Nota van Antwoord – Deel II specifieke beantwoording

# Tracébesluit A27/A12 Ring Utrecht

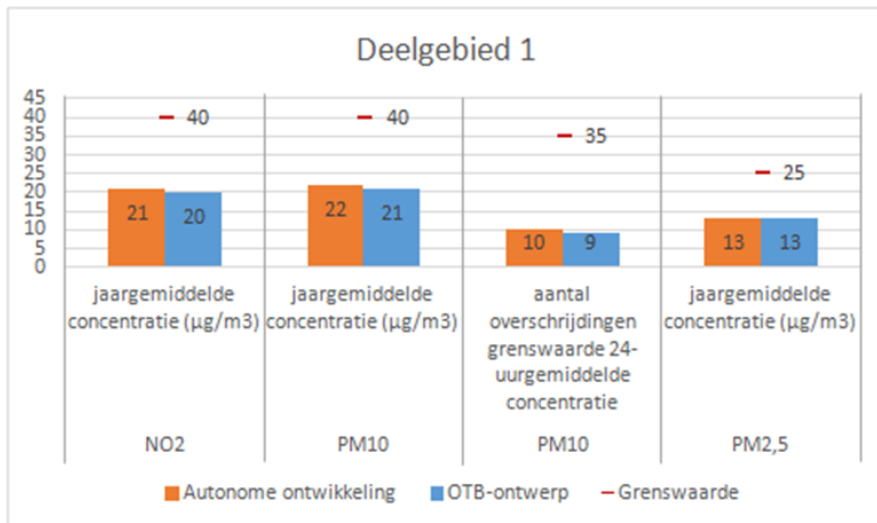
12	<p>De geluidsschermen langs de boven maaiveld gelegen fly-overs van Verkeersplein Rijnsweerd zijn deels maar 2 m hoog. Dit is voor een 10 meter brede weg te laag om ook wat verder in</p>	<p>De effecten van geluid en mogelijke maatregelen zijn uitgebreid onderzocht bij de keuze van locatievarianten bij Rijnsweerd (gepubliceerd in het najaar van 2014) zie Gids bij het proces van</p>

de woonwijk Rijnsweerd een redelijke geluidafscherming te bewerkstelligen. De geluidsschermen moeten overal minstens 4 m hoog zijn om ook op enige honderden meters afstand van de weg het geluid flink te verlagen. Daarnaast moet geluidweerkaatsing tegen betonnen vlakken worden voorkomen door alle betonnen vlakken te voorzien van volledig geluidabsorberende tegels. Als overheid heeft u de dure plicht om voor uw burgers te zorgen. U moet gezondheidsschade door geluidsoverlast zoveel mogelijk voorkomen. Het volstaat hoegenaamd niet om aan de toch al slappe regeltjes te voldoen. Meer ambitie is nodig.	probleemverkenning naar ontwerptracébesluit (2005-2016). Daar is ook de uitleg gegeven waarom bepaalde geluidsmaatregelen wel effectief zijn en welke niet. De suggestie van geluidsabsorberende tegels wordt meegenomen in de volgende fase. In het algemeen deel van de Nota van Antwoord is in de paragraaf 2.5 van geluid aandacht besteed aan de voorgesteld maatregelen.

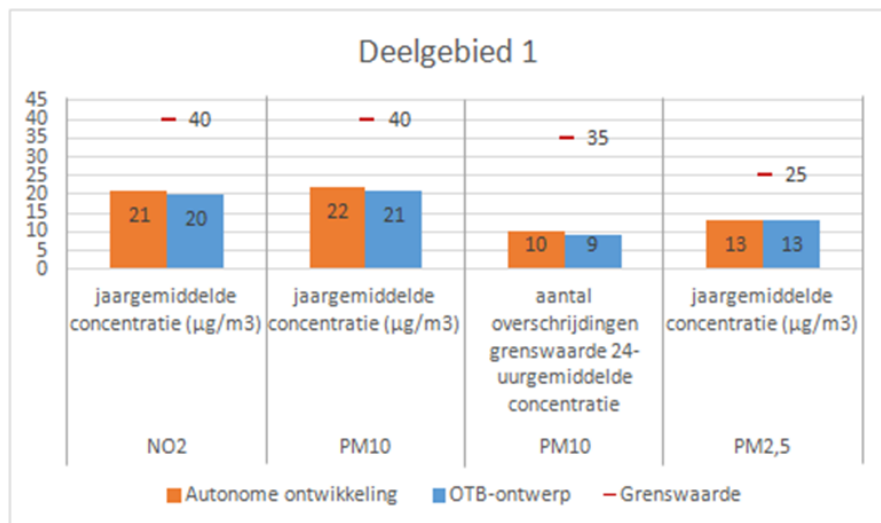
Voor deze zienswijze hebben wij gekeken naar de verandering van de luchtkwaliteit voor de Voordorpsedijk te Groenekan. Voor een beschrijving van de luchtkwaliteit in het OTB-ontwerp is gebruik gemaakt van de rekenresultaten van de modelberekeningen voor het toetsjaar 2030.

Zie voor beantwoording van uw reactie het algemeen deel van de Nota van Antwoord, paragraaf 2.6 Luchtkwaliteit.

De figuur 5.33 geeft de maximale concentraties weer en niet een verbetering of verslechtering op een locatie. Uit de figuur en de andere resultaten die u noemt blijkt dat de verslechtering niet op de locaties met de hoogste concentraties zit. U stelt dat u niet de conclusie kunt trekken dat er sprake is van een verbetering van de luchtkwaliteit ten opzichte van de autonome situatie. In de milieu-effectrapportage is ook aangegeven dat er inderdaad geen sprake is van een verbetering. Uw conclusie is derhalve overeenkomstig de conclusies in de milieu-effectrapportage en het ontwerp-tracébesluit.

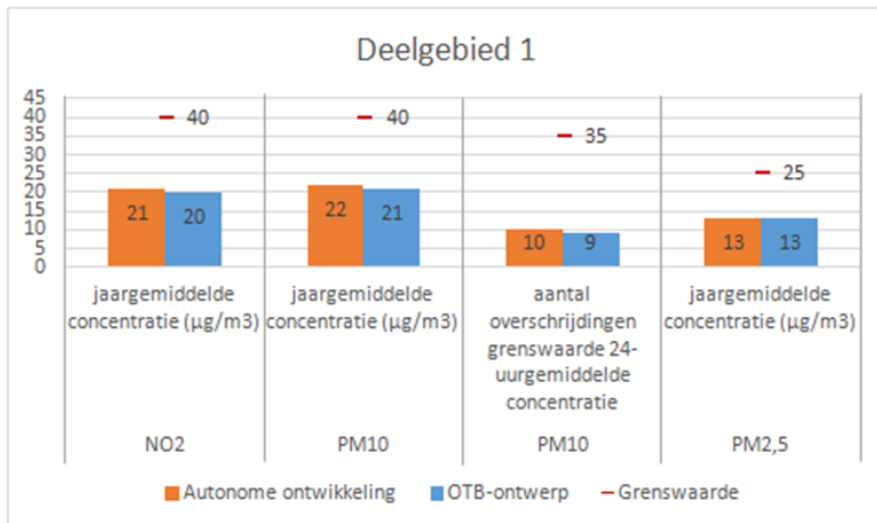
2	<p>Geluid</p> <p>Voor projecten zoals de Ring Utrecht fungeert de Wet Milieubeheer als het wettelijk kader om de geluidssituatie te beoordelen en een afweging te maken of geluidbeperkende maatregelen doelmatig zijn. In het gedetailleerde onderzoek zijn alle geluidgevoelige objecten (woningen</p>	<p>In de paragraaf 2.5 Geluid van de Nota van Antwoord wordt nader ingegaan op de verwerking van de opmerking uit de zienswijze die betrekking heeft op het gebied rond de Voordorpsedijk.</p> <p>In het algemene deel van de Nota van Antwoord, hoofdstuk Geluid, wordt nader ingegaan op de vraag waarom geluidbelastingen worden berekend en niet worden gemeten.</p>

<p>en andere in de Wet Milieubeheer benoemde geluidgevoelige objecten) betrokken, die in de toekomstige situatie een geluidbelasting hebben die hoger is dan de wettelijke voorkeurswaarde van 50 dB. Voor deze geluidgevoelige objecten is onderzocht of de wettelijke toetswaarde wordt overschreden in de situatie na uitvoering van het project in het jaar 2036.</p> <p>Uit de verschillende rapportages met betrekking tot het Ontwerp-Tracébesluit en het bijbehorende "MER Deelrapport Geluid - Hoofdrapport" en "Deelrapport Geluid - Specifiek" blijkt dat ook met een geluidscherm ter hoogte van de Voordorpsedijk met een hoogte van 3 meter en een lengte van 300 meter er een toename in geluid ontstaat. Voor 21 woningen aan de Voordorpsedijk, waaronder de woning van de heer xxx, moet er na het onherroepelijk worden van het Tracébesluit aanvullend worden onderzocht of de wettelijke binnenwaarde in de toekomst zal worden overschreden als gevolg van de uitvoering van het project. Uit het in de bijlage van het rapport opgenomen overzicht spreekt een bepaalde nauwkeurigheid. Echter voor zowel de uitgangssituatie, als de situatie in 2036 wordt uitgegaan van berekeningen en aannames. Om een goede vergelijking tussen de huidige situatie en de situatie na realisatie van het project mogelijk te maken wil cliënt dat er een nul-meting wordt uitgevoerd.</p>	<p>Uit het akoestisch onderzoek bij het ontwerp-tracébesluit is gebleken dat het niet doelmatig is om het gehele gebied doelmatig af te schermen. Het verlengen van het scherm is in het wettelijk pakket niet aan de orde, maar wordt in het pakket voor de bovenwettelijke maatregelen onderzocht.</p> <p>Voor de Voorveldsepolder was ten tijde van het opstellen van de Nota van Antwoord bij het tracébesluit Ring Utrecht in het voorlopige pakket een bovenwettelijke maatregel voorzien. Deze aanvullende maatregelen worden getroffen om de geluidbelasting verder te verlagen, maar maken geen deel uit van het tracébesluit. Er is voor het opstellen van dit pakket in samenwerking met de regio (provincie en gemeenten) een apart besluitvormingstraject doorlopen. Op de website van de provincie kunt u zien of deze bovenwettelijke maatregel is overgenomen in het definitieve pakket, zie <a href="http://www.provincie-utrecht.nl/bwmringutrecht">http://www.provincie-utrecht.nl/bwmringutrecht</a>.</p> <p>Met deze maatregelen zal de geluidbelasting in het gebied rond de Voordorpsedijk verder worden teruggebracht.</p>

Figuur 5.33: Deelgebied 1: Maximale jaargemiddelde concentratie NO<sub>2</sub>, PM<sub>10</sub>, PM<sub>2,5</sub> (µg/m<sup>3</sup>) en het maximale aantal overschrijdingen van de grenswaarde van de 24-uurgemiddelde concentratie PM<sub>10</sub>

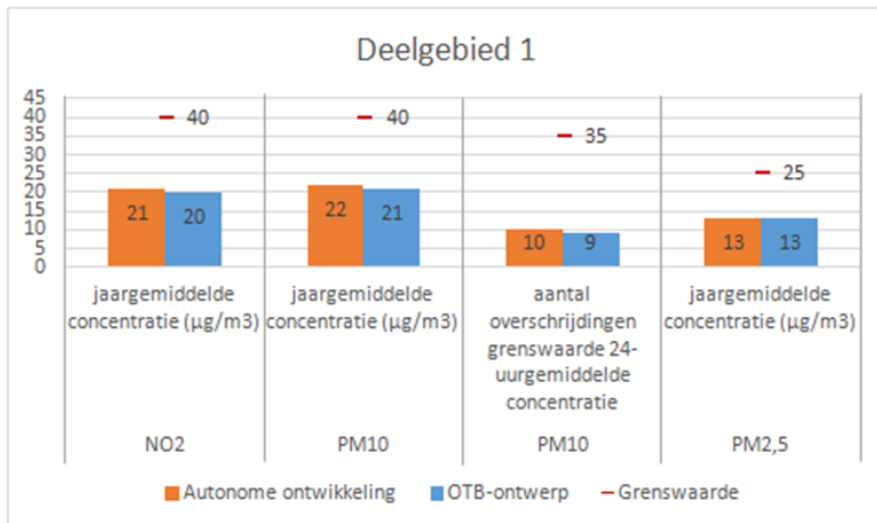
6	<p>Luchtkwaliteit.</p> <p>De beoordeling van luchtkwaliteit valt uiteen in de beoordeling van (ultra) fijnstof (PM 2,5 en PM 10) en van stikstofdioxide (NO<sub>2</sub>). Voor de beoordeling van de luchtkwaliteit kan gekeken worden naar het overschrijden van grensnormen en er kan gekeken worden naar de verandering van luchtkwaliteit. Daarnaast kan er gekeken worden naar de beoordeling van de luchtkwaliteit voor het gehele Ontwerp Tracé of er kan gekeken worden naar de verschillende locaties in het Ontwerp Tracé.</p> <p>Voor deze zienswijze hebben wij gekeken naar de ontwikkeling van de luchtkwaliteit voor de Voordorpsedijk te Groenekan.</p> <p>Het MER deelrapport luchtkwaliteit beschrijft de luchtkwaliteit in de omgeving van het project Ring Utrecht in de huidige situatie, autonome ontwikkeling en het OTB-ontwerp.</p> <p>De Voordorpsedijk valt onder deelgebied 1.</p>	<p>Zie voor beantwoording van uw reactie het algemeen deel van de Nota van Antwoord, paragraaf 2.6 Luchtkwaliteit.</p> <p>De figuur 5.33 geeft de maximale jaargemiddelde concentraties weer. Hieruit blijkt dat langs het traject op locaties met de hoogste maximale concentraties deze niet slechter worden door het project. Op andere locaties gaan de concentraties wel iets omhoog maar blijven nog steeds ruim onder de norm.</p> <p>Uw conclusie dat er geen sprake is van een verbetering van de luchtkwaliteit ten opzichte van de autonome situatie klopt. In de milieu-effectrapportage en ontwerp-tracébesluit is aangegeven dat er inderdaad geen sprake is van een verbetering.</p> <p>De bijdrage van slijtage van banden en remmen zijn meegenomen in de emissiefactoren en daarmee meegenomen in de luchtberekeningen.</p>

Uit deze tabel lijkt het OTB-ontwerp een kleine verbetering te zijn ten opzichte van de berekende autonome ontwikkeling. Dit is echter in tegenspraak met de verschillende conclusies die wij verder in het rapport gevonden hebben.
